Saksframlegg

Saksnr.	Utval	Møtedato
46/23	Teknisk utval	08.06.2023

2. gongs offentleg ettersyn - Detaljregulering Mylna

Figur 4: Viser skilnaden på utforming av rom mellom balkongar mot vest på blokk A og B.

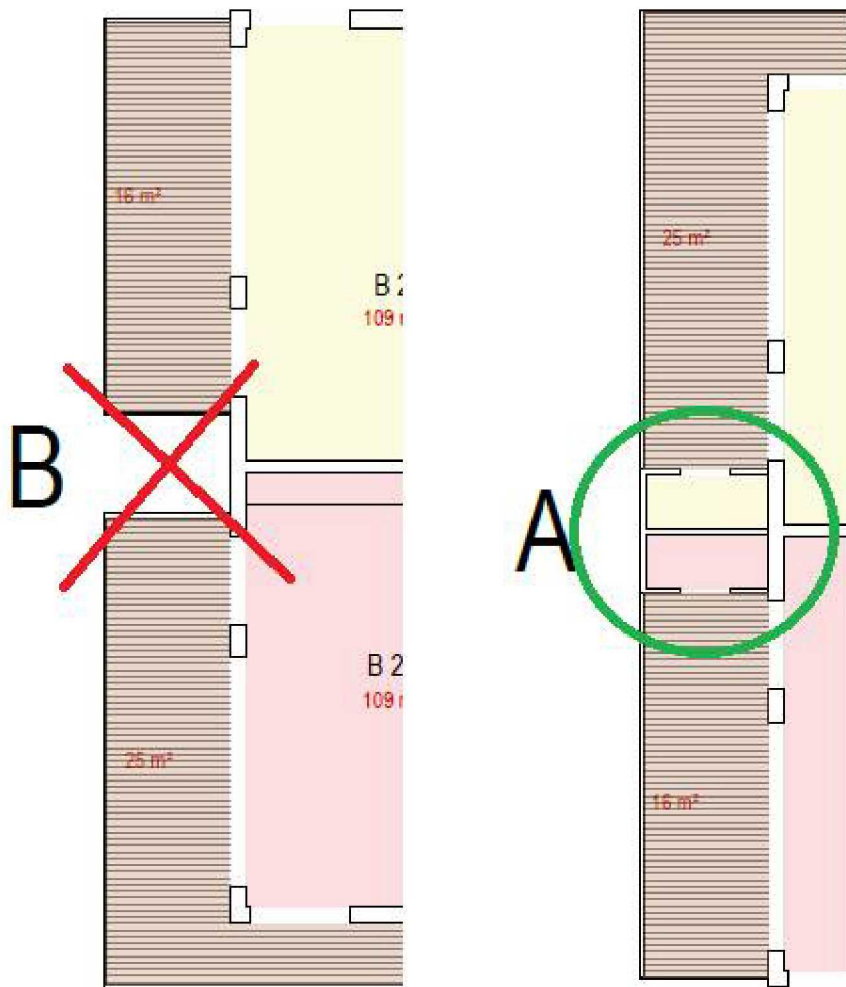
Fotoillustrasjon viser at blokk A og B på vestsida har ei trefasade mellom altanane. Dette bind saman blokk A og B og er eit element som må vidareførast. På planskissene er dette vist på blokk A, men ikkje på B. I planskissa for blokk B er det vist opning mellom altanane.

- I plankartet, og situasjonsplan endre OK tak c+ 7,5 til nivå i tråd med illustrasjonar
- I planskisser for blokk A og B, endre balkongar til å vere minimum 2 m djupe og $\frac{2}{3}$ inntrekk på langsider og kortside mot aust
- I planskisser må ein for blokk B synleggjere søyle og bod mellom balkongar på vestsida av bygget
- Fotoillustrasjon endrast med trapping av langside mot sør, slik planskisser viser.
